ACTA DE JUNTA DE ACLARACIONES (ÚNICA)

GERENCIA DE INGENIERÍA
INVITACIÓN A CUANDO
MENOS TRES PERSONAS
No. ASIPONA-IO-GI-10-22-12
ACTA DE JUNTA DE
ACLARACIONES

COLADERA PLUVIAL DE
BANQUETA CON REJILLA
SENCILLA

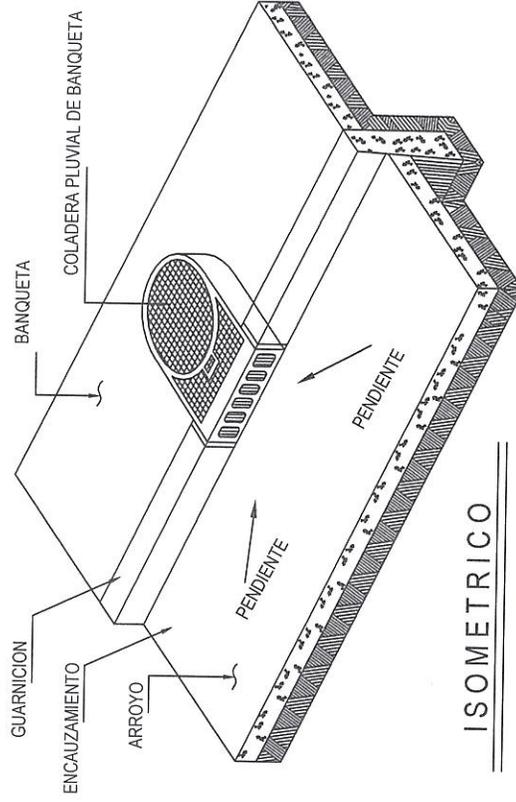
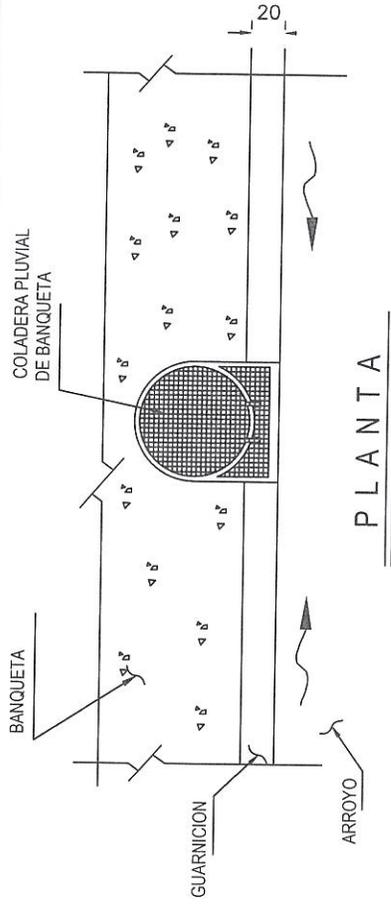
REFERENCIA EN LA CONVOCATORIA: EN LAS ESPECIFICACIONES PARTICULARES REFERENTE AL CONCEPTO DE OBRA NUMERAL 133 "COLADERA PLUVIAL DE BANQUETA CON REJILLA VERTICAL EN MATERIAL POLIMÉRICO, DE 90CM X 90CM CON TAPA DE 65CM DE DIÁMETRO. INCLUYE NIVELACIÓN Y FIJACIÓN SOBRE REGISTRO. P.U.O.T." SOLICITAMOS EL DETALLE DE LA COLADERA PARA LA CONSIERACION DEL COSTO EN LA PROPUESTA

RESPUESTA No. 4: La convocante integra en la presente acta de Junta de Aclaraciones (ÚNICA) el detalle de la coladera pluvial de banqueta con rejilla vertical en material polimérico, de 90 cm x 90 cm con tapa de 65cm de diámetro. (DETALLE DE ALCANTARILLA PLUVIAL.pdf)
